# Untersuchungsbericht

Zugkollision Z 2845 mit Z 21093 im Bf Kritzendorf am 22. Dezember 2017

GZ.: 2023-0.825.386

## Vorläufiger Untersuchungsbericht „Zugkollision Z 2845 mit Z 21093 im Bf Kritzendorf am 22. Dezember 2017“ (GZ. 2023-0.185.376 vom 29.05.2023)

Abbildung 3 Lageplan Bf Kritzendorf

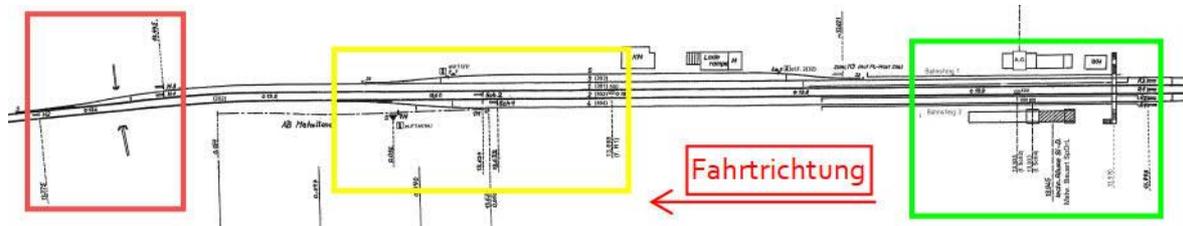
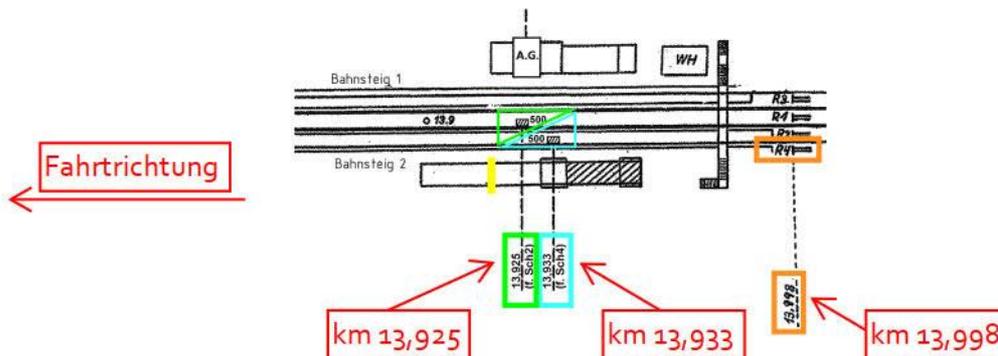
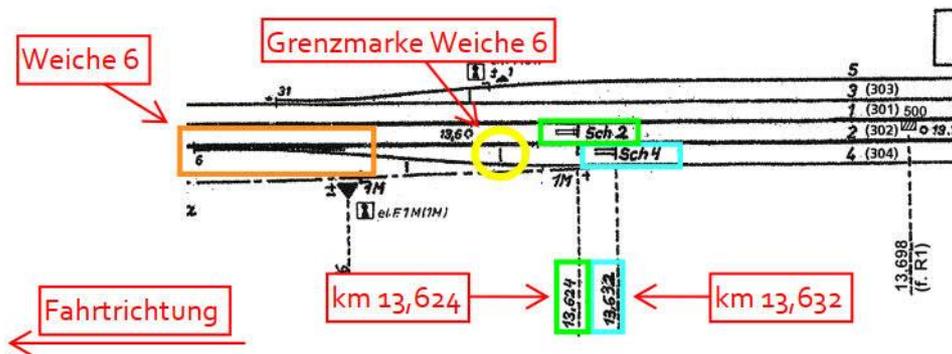
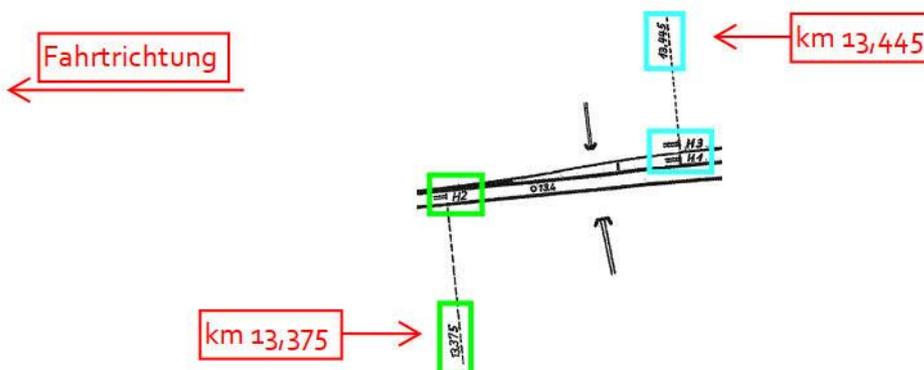
Auch ist nicht ersichtlich, dass sich aus den eingefügten Lageplänen bzw. Lageplanausschnitten „optisch ein Bild [ergäbe], als ob das Hauptsignal ‚H2‘ links neben dem Schutzsignal ‚SCH 4‘ angebracht sein würde“. Hier wird offenkundig auf andere Wahrnehmungen in anderen Bereichen des vUB bzw. der Befundaufnahme Bezug genommen oder werden auch Erkenntnisse vorweggenommen.

Abbildung 36 Auszug aus ARAMIS Streckenspiegel am 22.12.2017 um 17:48:48 Uhr

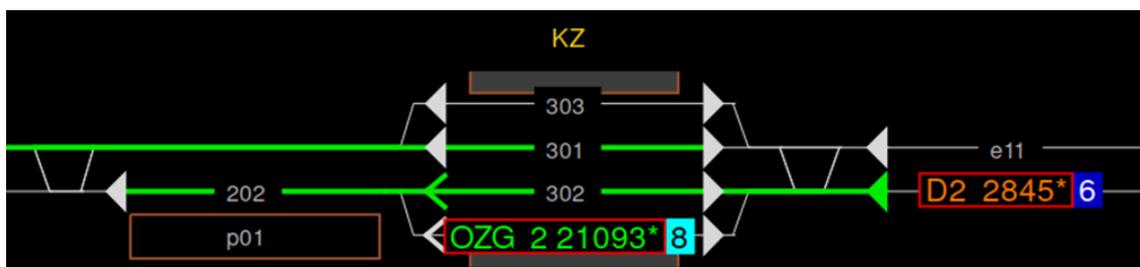
Es wird empfohlen den Auszug dahingehend zu ergänzen, dass auch jene Fahrstraße abgebildet wird, die das Schutzsignal „SCH 2“ als Ziel der Fahrstraße hat. Daraus sollte ersichtlich werden, ob die Weiche 6 selbst Teil eines Schutzweges war oder nicht.

Abbildung 43 Geschwindigkeit – Weg Diagramm (schematisch)

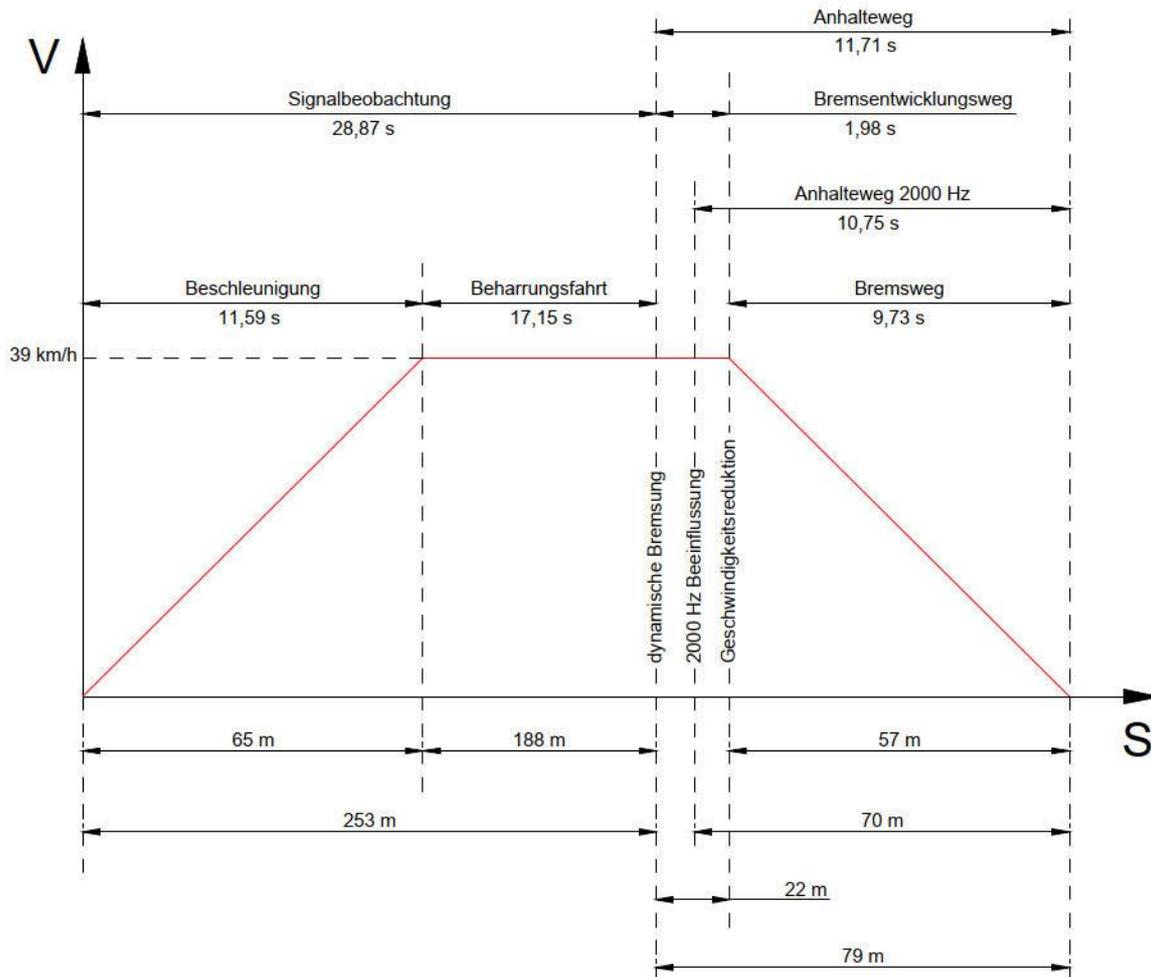
- Die Verwendung der Begriffe in der Abbildung (z.B. „*Bremsentwicklungsweg(-zeit)*“) sollte an die Bezeichnungen der ÖNORM EN 14531-1, Ausgabe: 2019-05-15 angeglichen werden (zwischen Verzugszeit und äqu. Ansprechzeit ist zu unterscheiden).
